Modulo per la presentazione delle osservazioni per i piani/programmi/progetti sottoposti a procedimenti di valutazione ambientale di competenza statale

ID: Codice procedura (ID_VIP/ID_MATTM): 12691

“Progetto di un impianto eolico denominato “Pitigliano” ubicato nei comuni di Pitigliano (GR) e Sorano (GR) costituito da 20 (venti) aerogeneratori di potenza nominale 7,0 MW per un totale di 140,0 MW con relative opere connesse ed infrastrutture indispensabili”

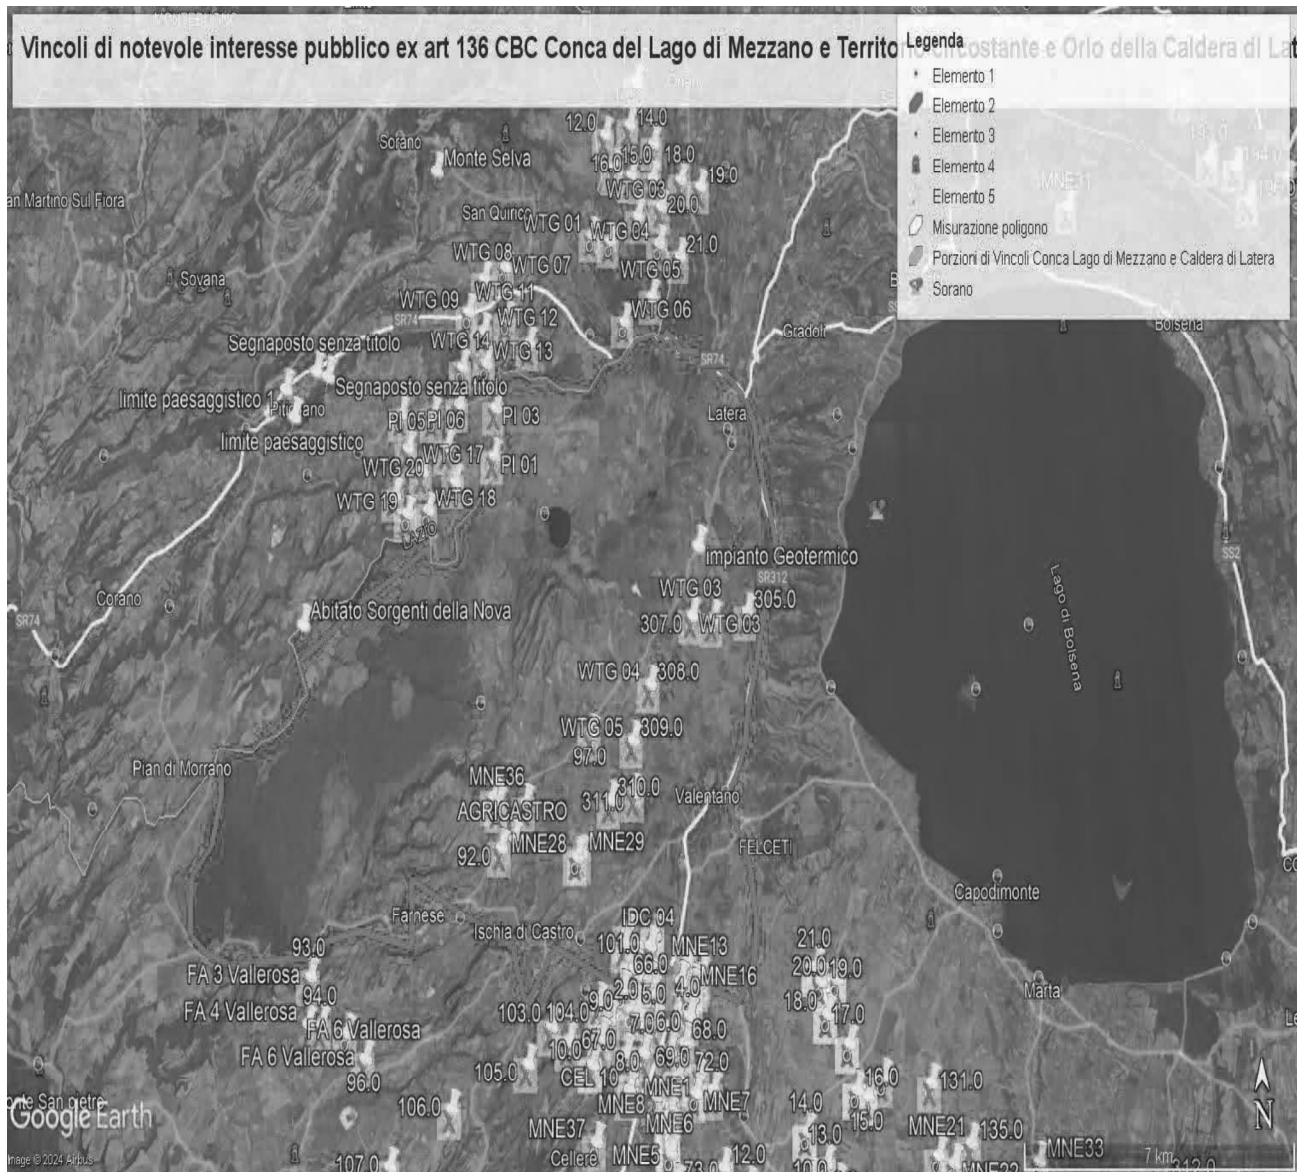
Al contrario di quanto sostiene la proponente, si evidenzia che l'impianto eolico industriale citato non solo ricadrebbe con tutti e 20 gli aerogeneratori all'interno delle fasce di rispetto di 3 km di due vincoli paesaggistici di notevole interesse pubblico esistenti nella Regione Lazio e con una parte di essi nel vincolo paesaggistico del Centro abitato di Sorano (GR) quindi in aree non idonee all'installazione di impianti di energia rinnovabile. Addirittura, alcuni aerogeneratori sarebbero ubicati a poche centinaia di metri dai perimetri dei due vincoli paesaggistici laziali ex art 136 del CBC. Ma la non idoneità dell'area non sarebbe certificata soltanto da questi vincoli paesaggistici ma anche dalle fasce di rispetto dei Beni della Parte seconda del CBC numerosi nel territorio interessato dal progetto dell'impianto eolico. Infatti la Proponente a pag 11 del SIA scrive: *"L'area interessata si trova all'esterno delle aree SIN individuate in Toscana e dista circa: 2,8 km dal centro abitato di Pitigliano, 2,7 km dal centro abitato di Onano, 2,8 km dal centro abitato di Latera"*. Quindi l'impianto come certifica la proponente potrebbe ricadere all'interno delle fasce di rispetto dei Centri Storici dei paesi citati e comunque li lambirebbe. Incompatibile sarebbe l'ubicazione di una parte del cavidotto che ricadrebbe nelle fasce di rispetto

Come è illustrato nell'immagine si ribadisce che l'impianto industriale "Pitigliano" ricade completamente all'interno delle fasce di rispetto dei due vincoli di notevole

IMMAGINE n. 2 Impianto eolico industriale “Pitigliano” e distanze aerogeneratori dai Vincoli della Conca del Lago di Mezzano...

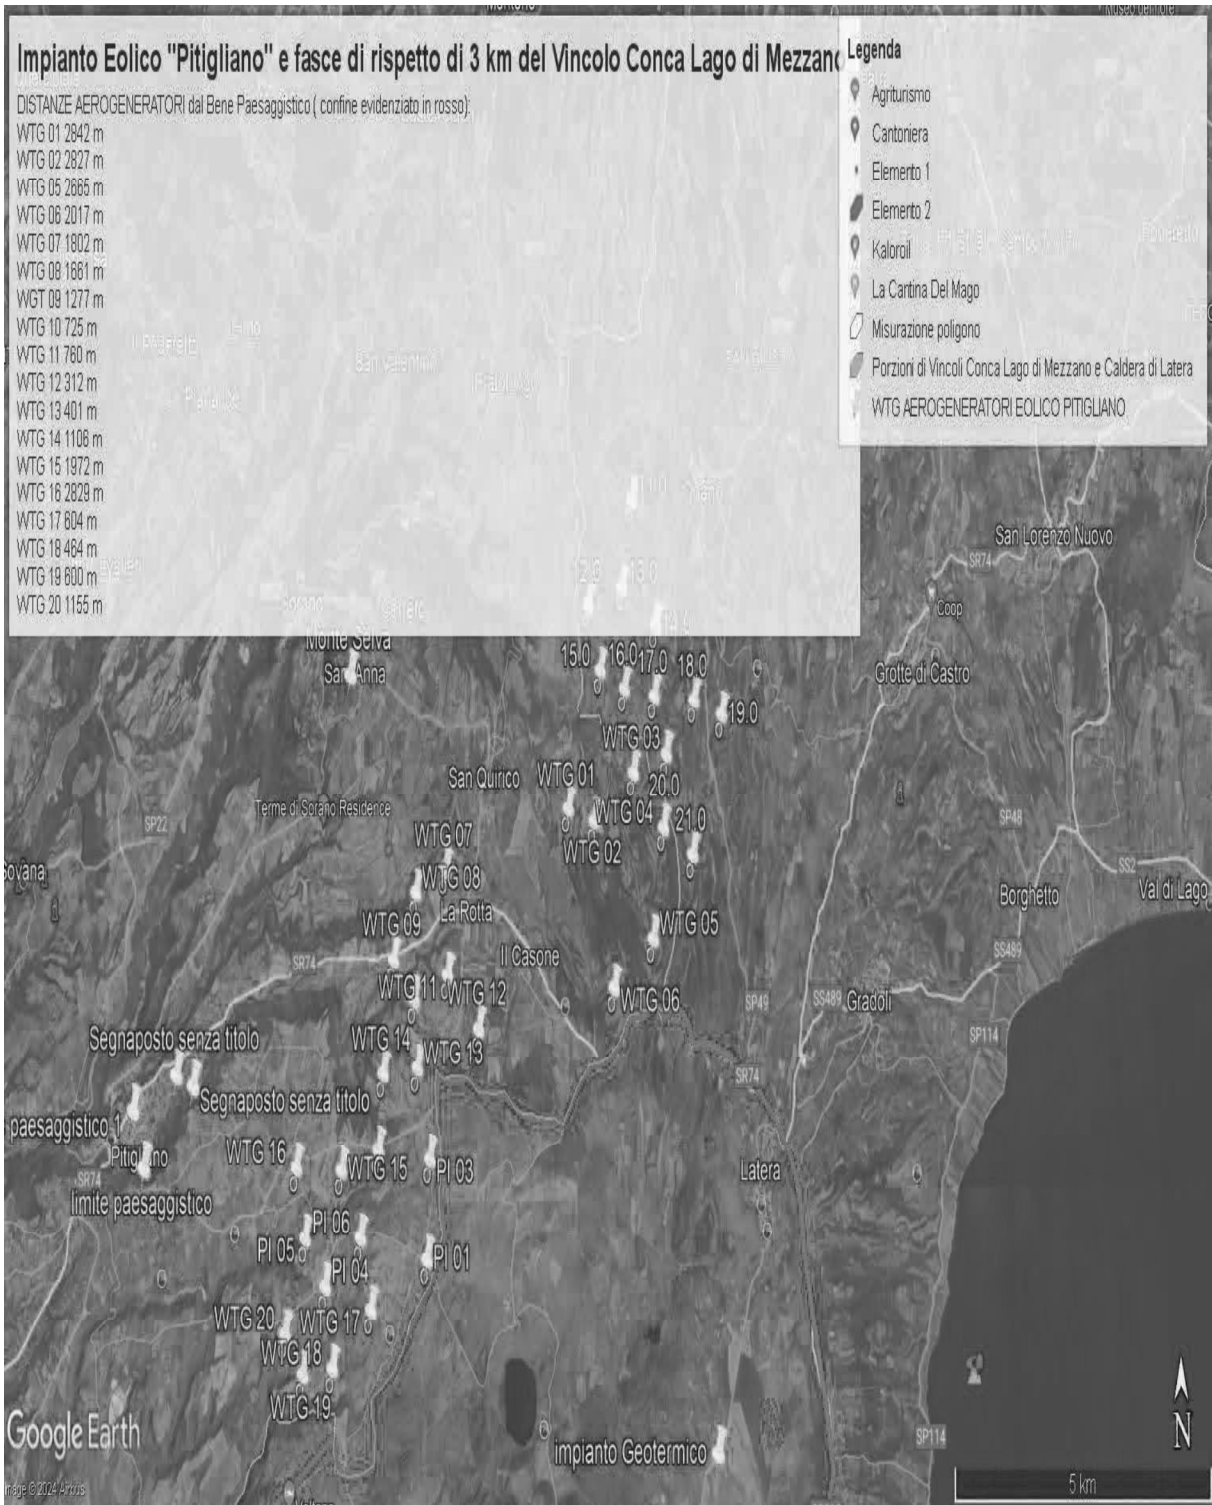
Quindi anche la Regione Lazio come Ente deputato dalla normativa nazionale a legiferare sulle aree idonee e non idonee si è espressa riguardo al fatto che abbia assolto ai doveri e alle quote stabilite dal PNIEC e in ambito regionale la provincia di Viterbo è stata quella con il più alto tasso di impianti FER tra tutte e quindi ormai satura ed il cumulo degli impianti FER installati, autorizzati e in progetto rappresenta una elevata criticità per la sostenibilità ambientale di ulteriori eventuali iniziative. L'impianto eolico “ Pitigliano” pur essendo “esterno al confine provinciale e regionale ma nelle sue immediate vicinanze (a soli 100 metri i primi due aerogeneratori) oltre

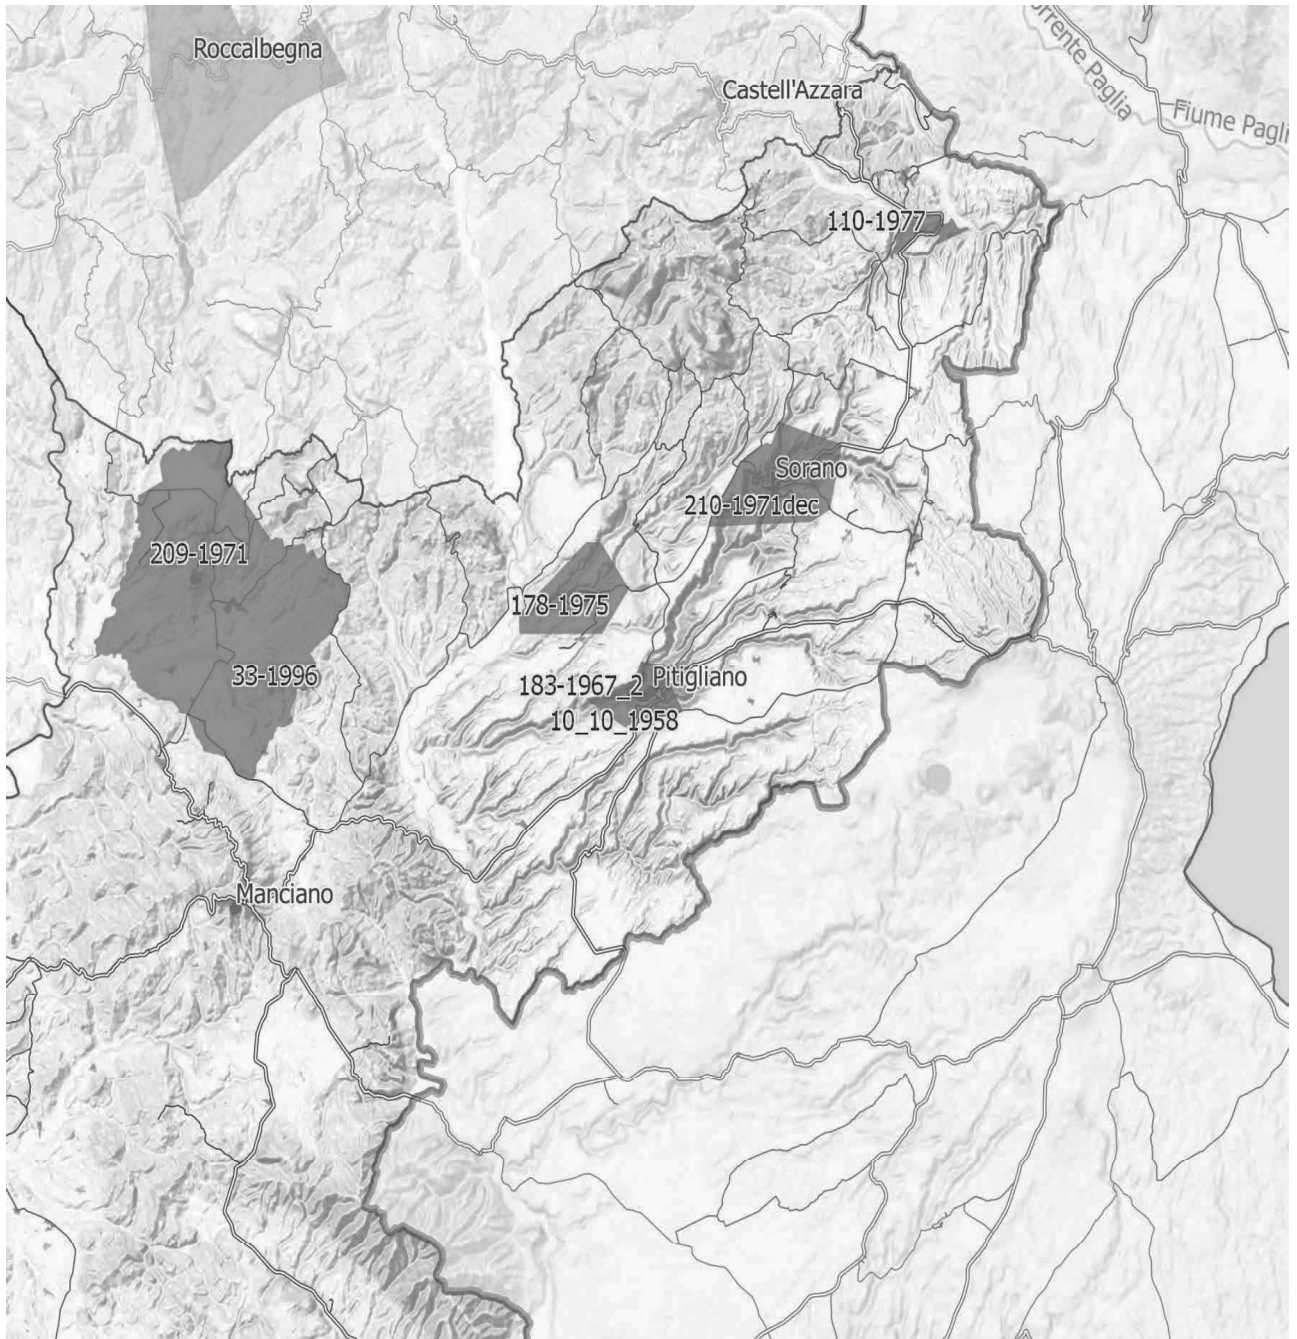
Inoltre, come sostiene la Proponente parte dell'impianto si verrebbe a trovare a 3,5 km dal centro abitato di Sorano. Infatti, tre degli aerogeneratori WTG 08, 09, 10 sono addirittura all'interno delle fasce di rispetto dei 3 km del suo vincolo paesaggistico di notevole interesse pubblico ex art 136 del CBC. Si evidenzia che così si crea

IMMAGINE n 5. Mappa eolici elaborata dall'Associazione Amici della Terra. La mappa evidenzia il cumulo degli impianti tra Lazio e Toscana.

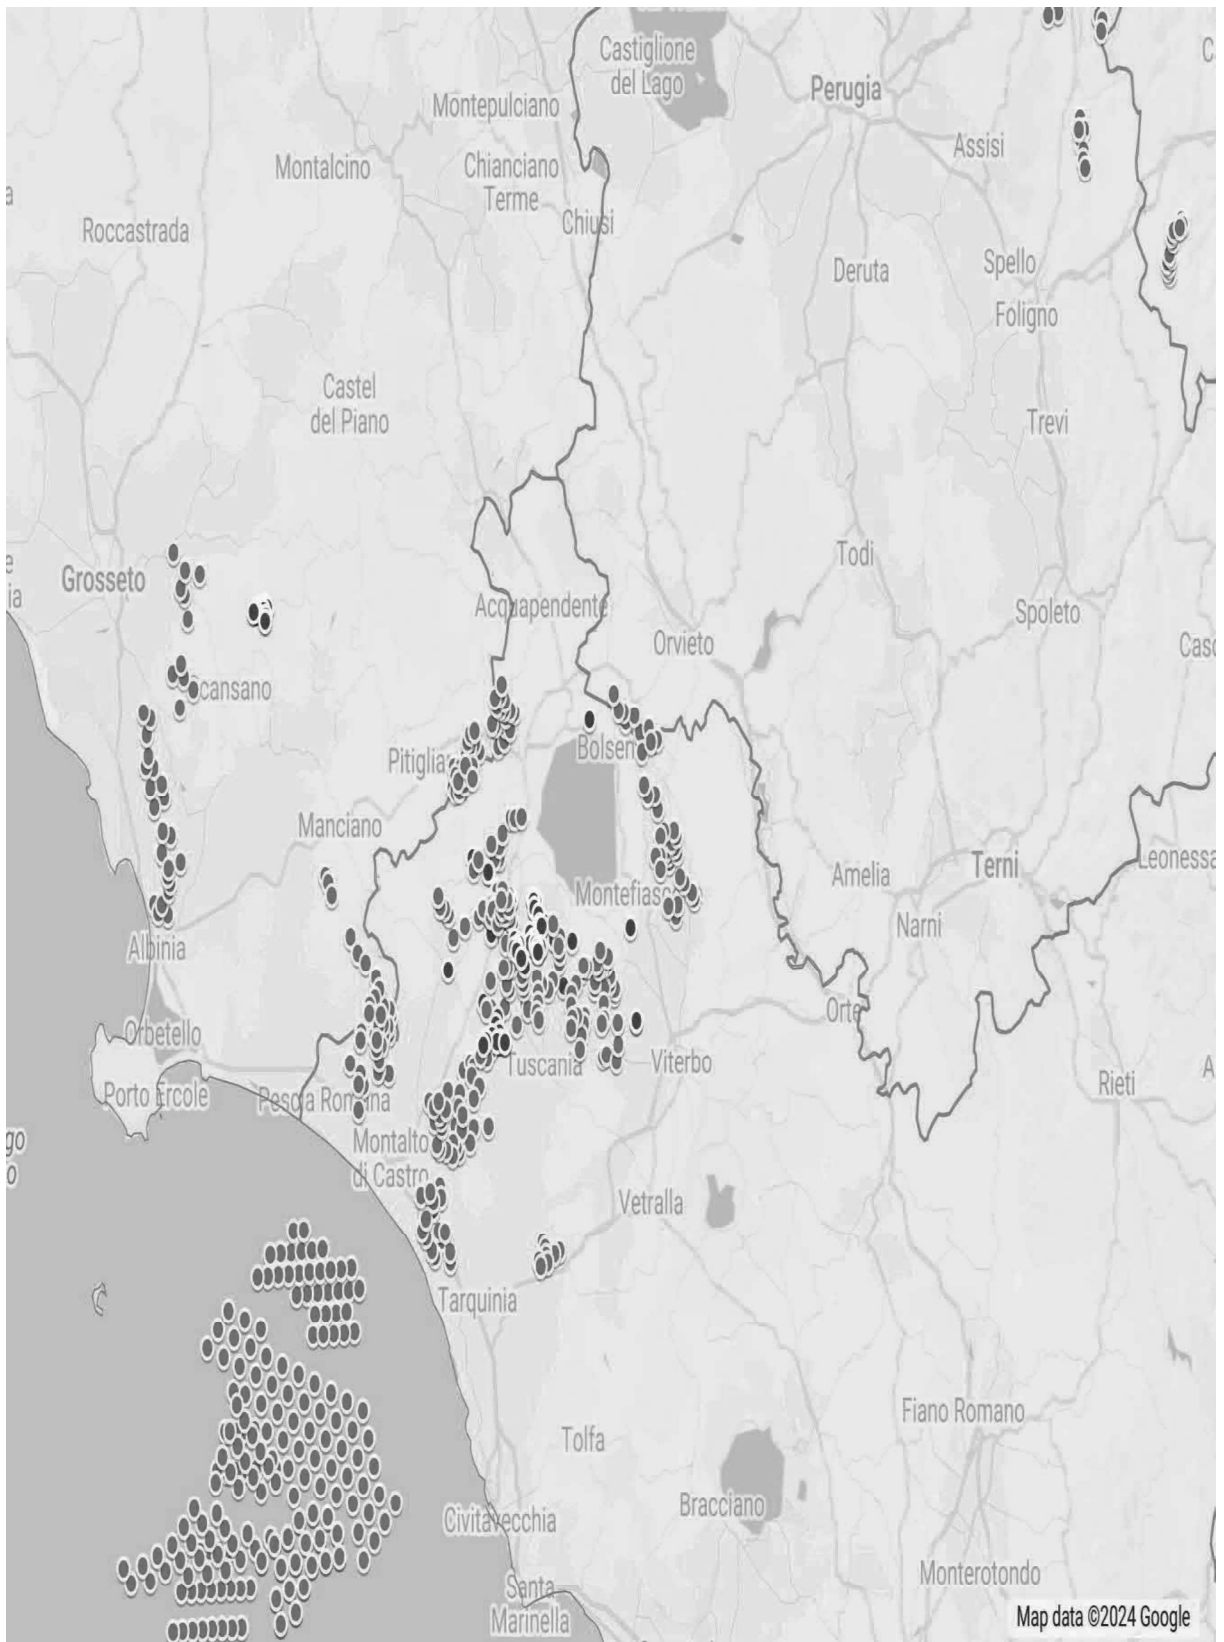
Riguardo al cumulo degli impianti FER, le mappe prodotte dalla proponente riguardano, come già evidenziato, soltanto una parte molto piccola degli impianti FER dell'area intermedia e vasta e in particolare di quelli eolici che contribuiscono a creare un notevole cumulo e la saturazione del territorio tosco laziale. Riguardo al cumulo dei soli impianti eolici si riporta la mappa dell'intervisibilità degli impianti eolici elaborata dall'Associazione nazionale “Amici della Terra”.

Se agli impianti eolici rappresentati qui sopra che non comprendono sia l'impianto eolico Pitigliano e le altre 14 pale del progetto eolico in verifica amministrativa sempre nel territorio di Pitigliano si aggiungono i migliaia di ettari (7000 fin'ora) di territorio occupato dagli impianti fotovoltaici e agrivoltaici e dalle altre tipologie appare chiaro il numero spropositato degli impianti FER nella bassa toscana e nella Tuscia.
